Number	G5-3
Score	235 / 487
Rank	7位

減点ポイント(不良例)

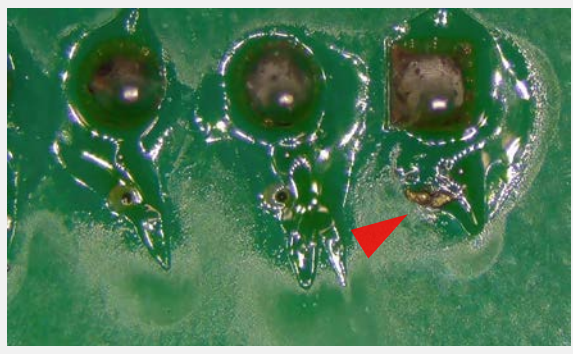
FOD
IPC-A-610G 10.6.2を参照

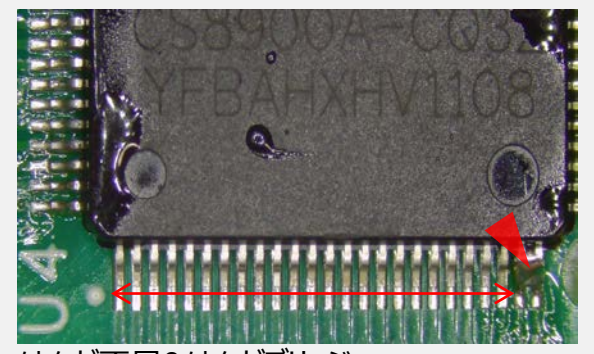
はんだ不足&はんだブリッジ
IPC-A-610G 8.3.5, 5.2.7.2を参照

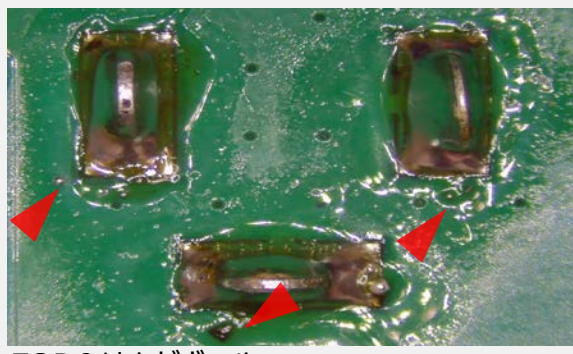
FOD&はんだボール
IPC-A-610G 10.6.2, 5.2.7.1を参照

はんだ過多
IPC-A-610G 8.3.14を参照
